リコール届出日：令和5年10月5日

改善箇所説明図

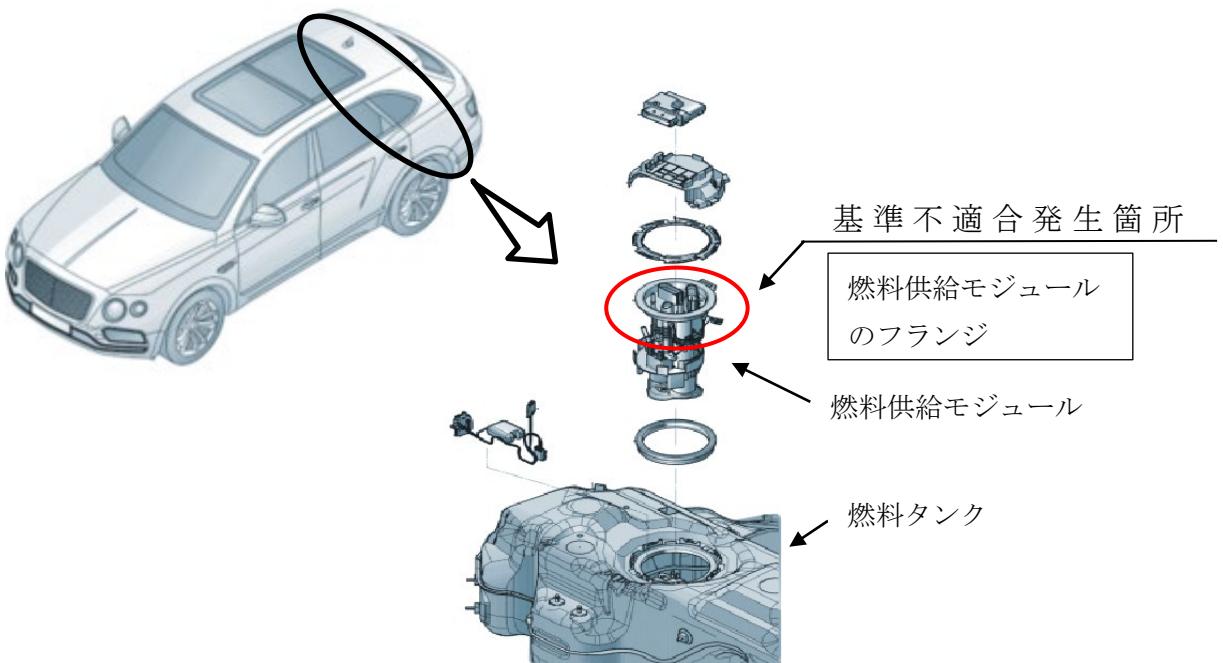
燃料装置の燃料タンクにある燃料供給モジュールにおいて、燃料供給モジュールフランジ部の部品設計が不適切なため、周囲の温度が高く、品質が悪い燃料を使用した際、過剰な電流が流れるとフランジ上部の電気コネクターが過熱し、フランジが溶損することがある。そのため、フランジの溶損箇所から少量の燃料が漏れ、最悪の場合、火災に至るおそれがある。

全車両、コネクター・ハーネス付き燃料供給モジュールのフランジを対策品に交換する。

識別： フューエルフィラーフラップのアームに銀色のペイントを塗布する。
